OGGETTO: Verifica di assoggettabilità a VIA del progetto relativo ai lavori di completamento della circonvallazione di “Speziale” – frazione del Comune di Fasano – *Trasmissione verbale della Conferenza di Servizi del 02/02/2017*

OGGETTO: Verifica di assoggettabilità a VIA del progetto relativo ai lavori di completamento della circonvallazione di “Speziale” – frazione del Comune di Fasano
Verbale della seduta del 09/02/2017 della conferenza di servizi

Oggetto: Verifica di assoggettabilità a VIA del progetto relativi di completamento della circonvallazione di "Speziale" – frazione del Comune di Fasano.
Conferenza di Servizi 02.02.2017.

**Completamento della circonvallazione di Speziale, fraz. Di Fasano (progetto
preliminare).**

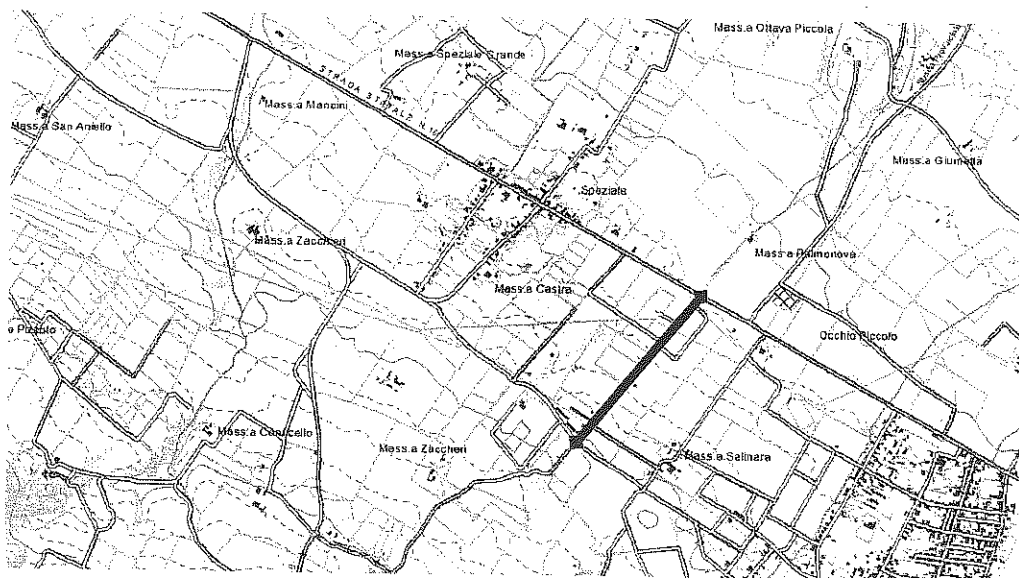
A tal proposito, si anticipa che, una soluzione stradale alternativa che preveda una classificazione tipologica per la quale non sia necessaria la realizzazione di complanari e, in luogo del tratto stradale di nuova realizzazione, l'adeguamento del tratto riportato nella figura che segue, risultano compatibili in maggiore misura con gli obiettivi di qualità di cui all'art. 37 delle NTA del PPTR, rispettando la trama insediativa di lunga durata e limitando la compromissione degli elementi antropici, seminaturali e naturali caratterizzanti il paesaggio agrario quali muretti a secco, architetture minori in pietra, vegetazione arborea ed arbustiva naturale:
